POSUDEK

podle § 9 zákona č. 100/2001 Sb., o posuzování vlivů
na životní prostředí a o změně některých souvisejících zákonů
(zákon o posuzování vlivů na životní prostředí),
ve znění pozdějších předpisů

D10 modernizace, EXIT 3 - EXIT 46

Červenec 2023

Příklad: Úsek 1-5840

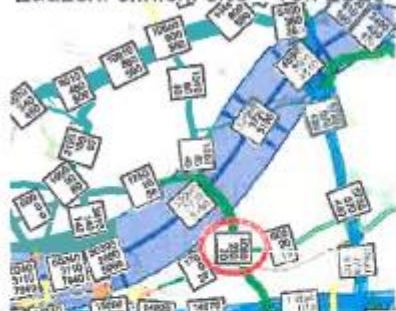
Z uvedeného příkladu je zřejmé, že současné intenzity dopravy lze očekávat rozdílné, proti použitým intenzitám, tedy i vypočtené hodnoty nelze považovat za reálné a ani stanovené limity hluku nad těmito daty nejsou správné.

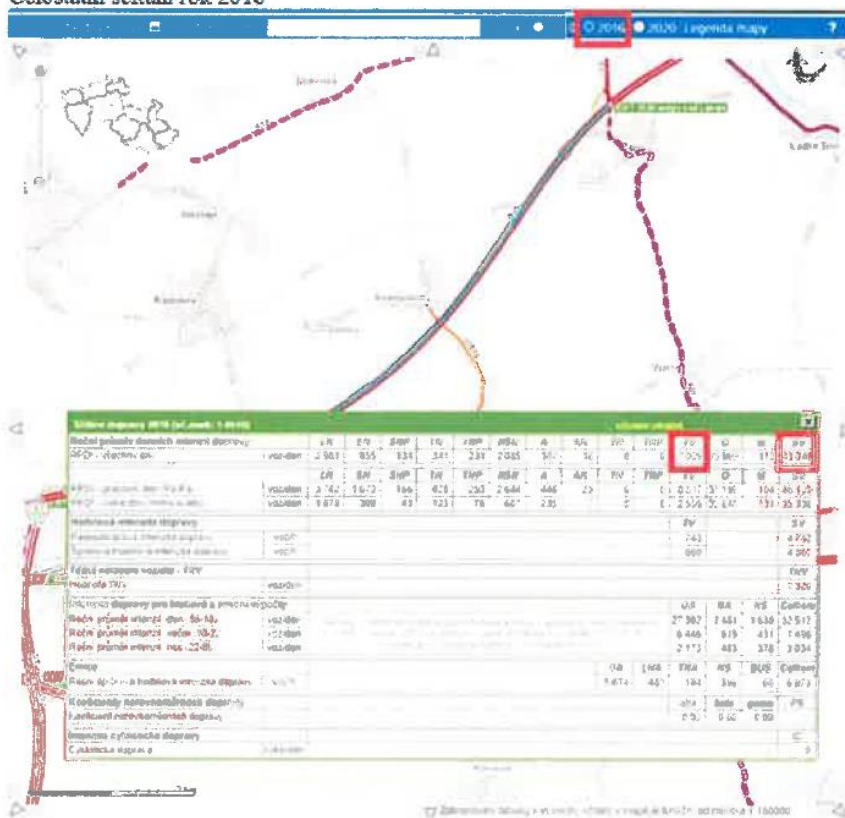
Zpracovatel dále uvádí, že je počítáno s převzetím intenzit dopravy mimo jiné ze silnice III/33310. My naopak tvrdíme, že zprovoznění přeložky silnice II/101 obchvat Brandýsa nad Labem a Záp naopak dopravní situaci v obci Svěmyslice zhorší a do obce přinese větší dopravní zátěž. Zprovozněním obchvatu

se spojnice mezi jednotlivým sjezdy D10 exit3-exit 10 skrz Svěmyslice, stala tou nejkratší. Takže je logické, že při jakémkoli problému na dálnici, budou řidiči volit nejkratší objížděnou trasu přes obec v okolí dálnice. Velké, aktuální a reálné dopravní zatížení komunikace skrz obec Svěmyslice v případě omezení na dálnici, je možno vidět i na volně přístupných statistikách radarů, umístěných v obci.

Z výše uvedeného je zřejmé, že hlukové a dopravní zatížení lokality v k.ú. Svěmyslice bude výrazně vyšší, protože dopravní zatížení zůstane v lokalitě a nelze počítat s převedením části intenzit dopravy na II/101.

Celostátní sčítání rok 2020

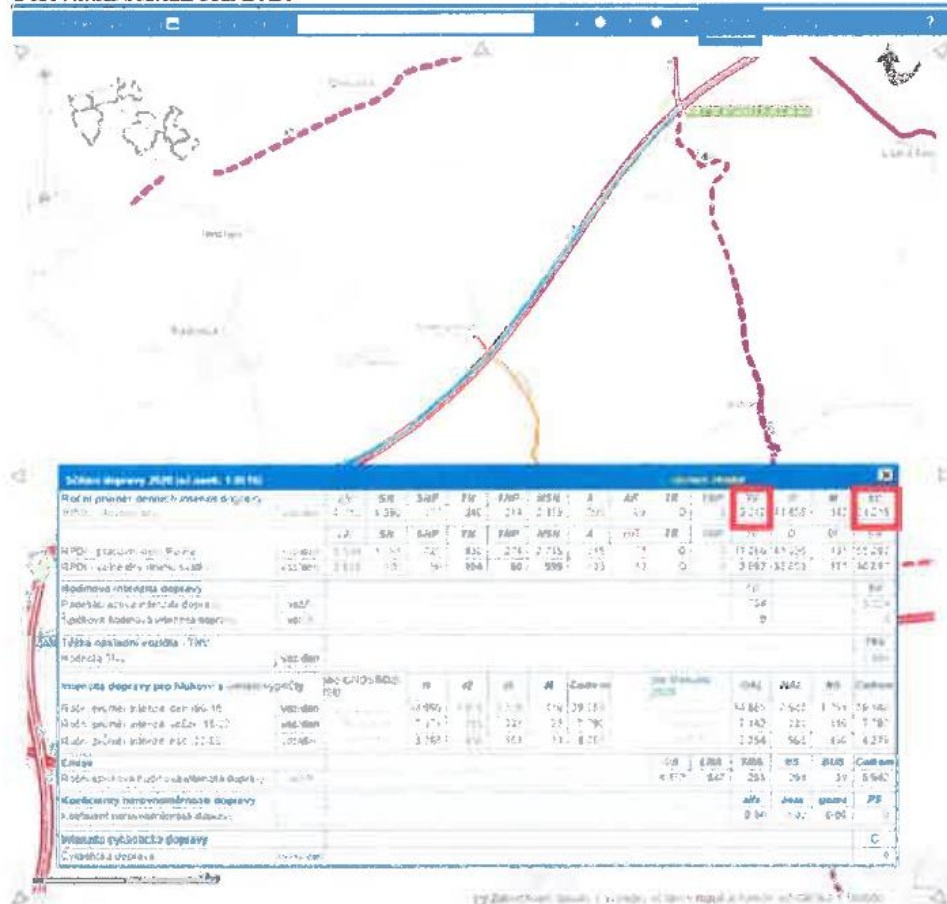
Tvrdíme, že zpracovatel dopravně-inženýrských studií a zpracovatel dokumentace EIA vycházejí tendenčně z neaktuálních hodnot sčítání dopravy z roku 2016 a nikoliv z aktuálnějších hodnot celostátního sčítání ŘSD z roku 2020. Vstupy pro veškeré posouzení dopravy jsou tak tendenčně podhodnocené. Není zřejmé, z jakého důvodu zpracovatel dokumentace nepoužil aktuální, oficiálně vydané, hodnoty sčítání, které jsou na stránkách ŘSD k dispozici.

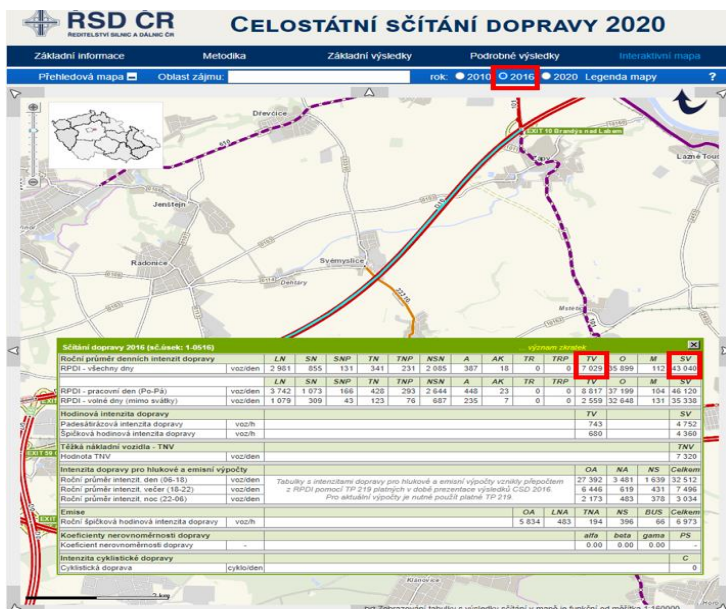
7. Lze tvrdit, že pokud zpracovatel EIA použil chybné vstupní údaje intenzity budoucí nákladní dopravy v úseku exit 3- exit 10 km (nižší intenzity dopravy pro těžká nákladní

vozidla v roce 2030 i 2053), jsou veškerá vyhodnocení EIA a z něho vycházející závěry podhodnocené. Tudiž lze oprávněně předpokládat, že hlukové zatížení lokality v k.u. Zeleneč a Svémyslice z dálnice D10 bude vyšší a nelze záměr „D10 modernizace Exit 3 – Exit 10, realizovat a provozovat bez vybudování efektivních protihlukových stěn (PHS) , v délce minimálně celého k.ú. Svémyslice. PHS musí být efektivní, po obou stranách dálnice a dostatečně vysoké (min 8 m).

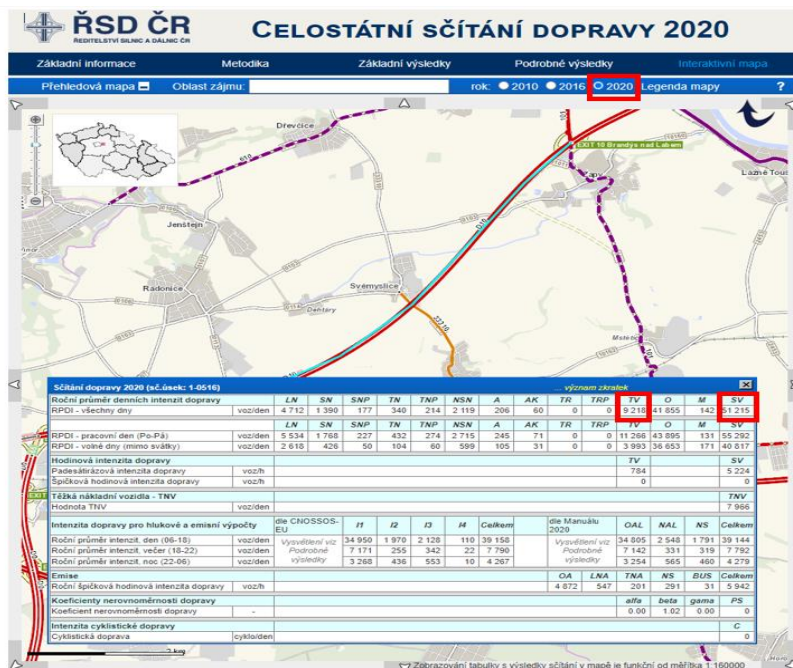
Odpověď spolku V Zelenči jsme doma, z.s. na komentář zpracovatele dokumentace EIA výše: Tvrdíme, že zpracovatel dopravně-inženýrských studií a zpracovatel dokumentace EIA vycházejí tendenčně z neaktuálních hodnot sčítání dopravy z roku 2016 a nikoliv z aktuálnějších hodnot celostátního sčítání ŘSD z roku 2020. Vstupy pro veškeré posouzení dopravy jsou tak tendenčně podhodnocené. Není zřejmé, z jakého důvodu zpracovatel dokumentace nepoužil aktuální, oficiálně publikované hodnoty sčítání, které jsou na stránkách ŘSD k dispozici.
